島根原子力発電所 2号炉 審査資料

資料番号 EP-066 改 36(説30)

# 島根原子力発電所 2号炉

### 耐津波設計において考慮する荷重の組合せ

津波時の荷重イメージ図(波返重力擁壁)

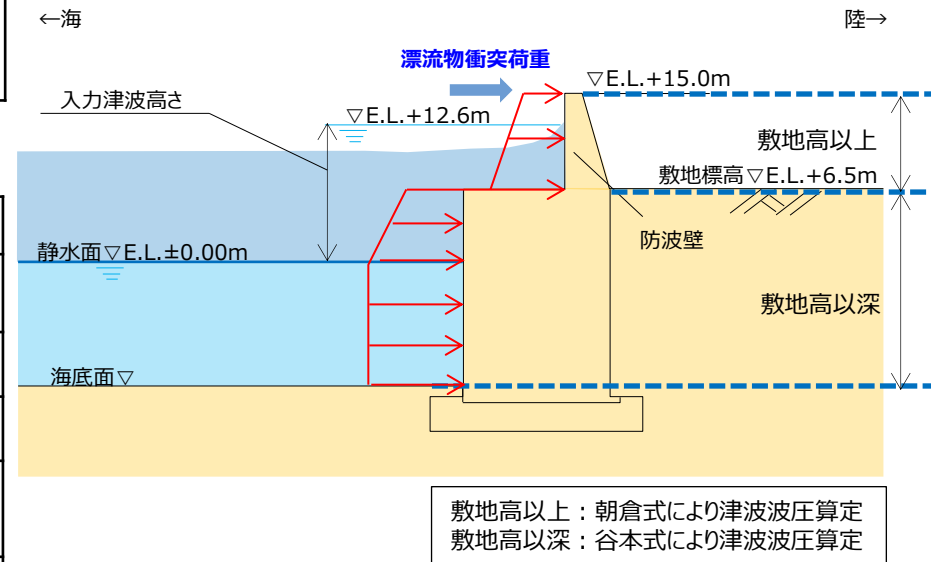
○耐津波設計において考慮する荷重及び荷重の組合せについて，津波防護施設，浸水防止設備及び津波監視設備の設計にあたってそれぞれ設定する荷重及び荷重の組合せを整理した上で，説明すること。

### 2.1 防波壁に考慮する荷重及び荷重の組合せ

- 防波壁に作用する荷重，荷重の組合せ，津波時の荷重イメージを以下に示す。

検討ケース	荷重の組合せ※
地震時	常時荷重 + 地震荷重
津波時	常時荷重 + 津波荷重 + 漂流物衝突荷重
重畳時 (津波 + 余震時)	常時荷重 + 津波荷重 + 余震荷重 (海域活断層に想定される地震による津波が到達する防波壁(波返重力擁壁)のケーソン等については個別に評価を実施する)

荷重	内容
常時荷重	建造物の自重，土圧，
自然現象による荷重	風荷重，積雪荷重
地震荷重	基準地震動 $S_s$ を作用させる
余震荷重	弾性設計用地震動 $S_d$ による地震動を考慮する(「【参考】余震荷重の設定」を参照)
津波荷重	津波荷重(津波波力)を考慮する なお，設計用津波波力について，敷地高以上は朝倉式に基づき算定し，敷地高以深については谷本式に基づき算定する
漂流物衝突荷重	漂流物，荷重算定式について詳細検討を行った上で作用させる
